**Avis de la Mission Régionale d'Autorité environnementale
Nouvelle-Aquitaine
sur le projet de parc éolien de l'Abloux sur les communes de
Bazelat et Azéables (23)**

AVIS NA-2025-009444/A P

Localisation du projet : Communes de Bazelat, Saint-Sébastien, Saint-Agnant-de-Versillat et Azéables (23)
Maître(s) d'ouvrage(s) : société Corfu Eole
Avis émis à la demande de l'Autorité décisionnaire : la préfète de la Creuse
En date du : 20 novembre 2025
Dans le cadre de la procédure d'autorisation : Autorisation environnementale
L'Agence régionale de santé et la préfète de département au titre de ses attributions dans le domaine de l'environnement ayant été consultés.

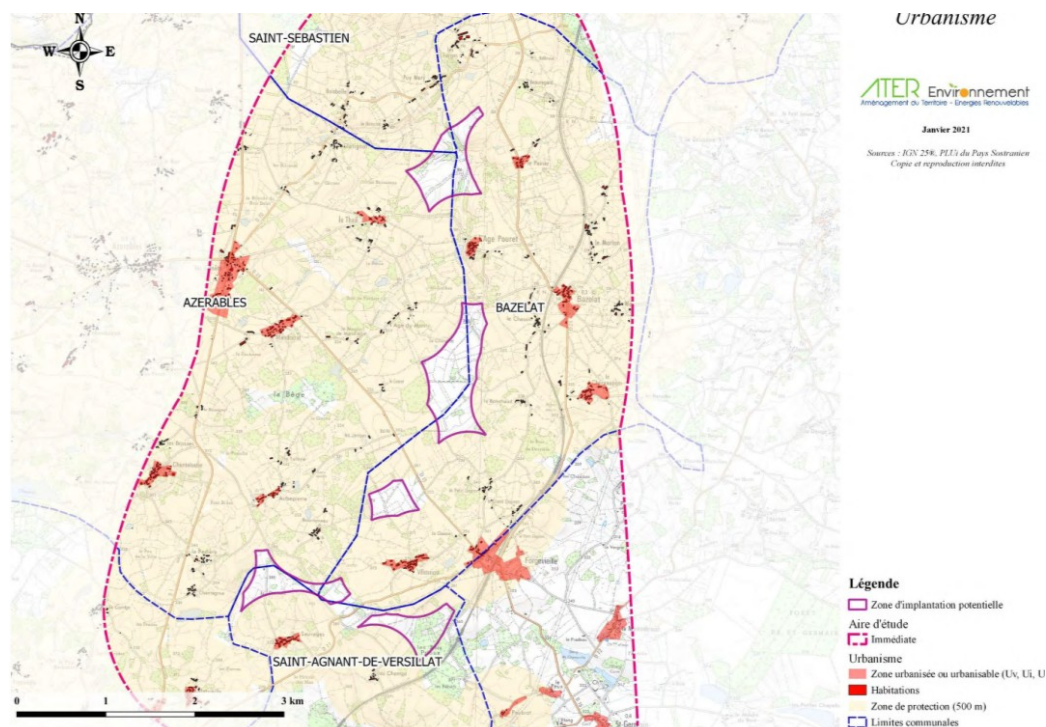
Une synthèse des enjeux du milieu naturel est présentée sous la forme d'un tableau en pages 335 et suivantes.

La MRAe recommande que l'étude présente une carte synthétisant l'ensemble des enjeux identifiés pour le milieu naturel, en y superposant également le plan masse du projet.

Carte localisant les zones habitées de la ZIP – extrait de la page 299 de l'étude d'impact

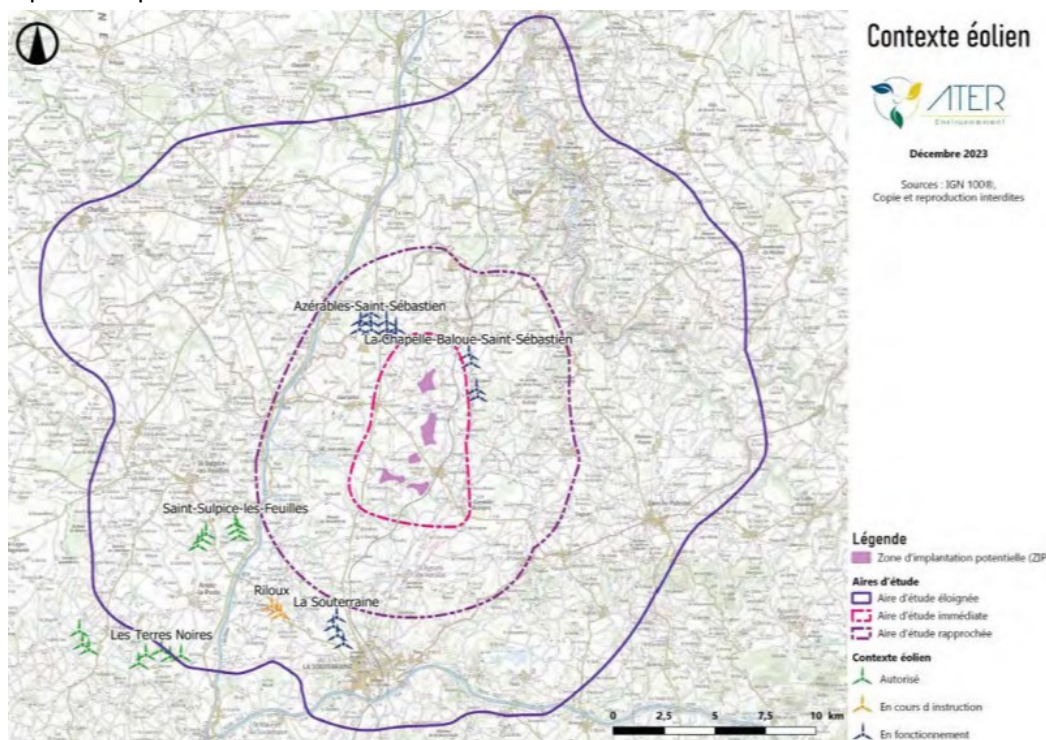
Le projet s'implante dans un secteur bocager mêlant grandes cultures et prairies, ponctué d'éléments arborés et de milieux humides (haies, bosquets, rivières, mares, étangs). La zone d'implantation est entourée par de multiples zones urbanisées (bourgs, hameaux et maisons isolées) qu'une carte présentée en page 299 permet de visualiser (reprise ci-après). L'étude décrit la population du territoire de façon globale

(densité, âge, emploi, etc), mais ne décrit pas de façon précise celle située à proximité de la ZIP, alors qu'un nombre de constructions relativement élevé semble présent.

A ce sujet, la **sensibilité « faible »** retenue par l'étude en synthèse de l'état initiale pour les « bourgs et lieux de vie » apparaît sous-estimée.

La MRAe recommande que l'étude précise le nombre de personnes et de logements présent dans la ZIP, et ré-évalue la sensibilité retenue pour la thématique « Bourgs et lieux de vie ».
